TRANS/WP.29/ 913
17 avril 2003

**PROJET DE COMPLÉMENT 8 À LA SÉRIE 03
D'AMENDEMENTS AU RÈGLEMENT No 36**

(Véhicules de grande capacité pour le transport des voyageurs)

"Figure 10

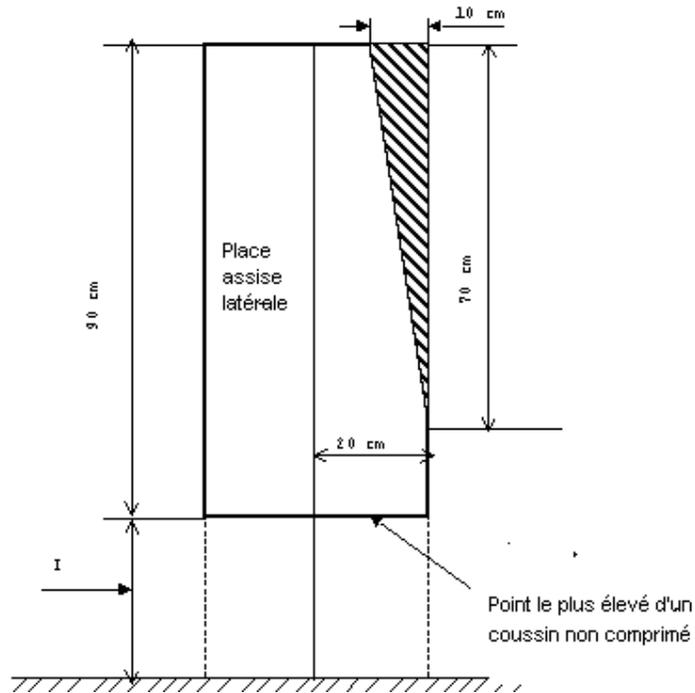
Paragraphe 5.7.8.6.2.2, modifier comme suit:

"5.7.8.6.2.2 Intrusion d'un élément de structure, sous réserve que celui-ci s'inscrive dans un triangle dont un sommet est situé à 70 cm au-dessous du toit, et dont la base opposée, large de 10 cm, est située dans la partie haute de l'espace considéré et est adjacente à la paroi latérale du véhicule (fig. 10 de l'annexe 3);"

Annexe 3, figure 10, modifier comme suit:

INTRUSION AUTORISÉE D'UN ÉLÉMENT DE STRUCTURE
(voir le paragraphe 5.7.8.6.2.2)

I (cm) min.
Classe I	40 à 50
Classe II	(35 cm min. aux passages de roue et au compartiment moteur)
Classe III
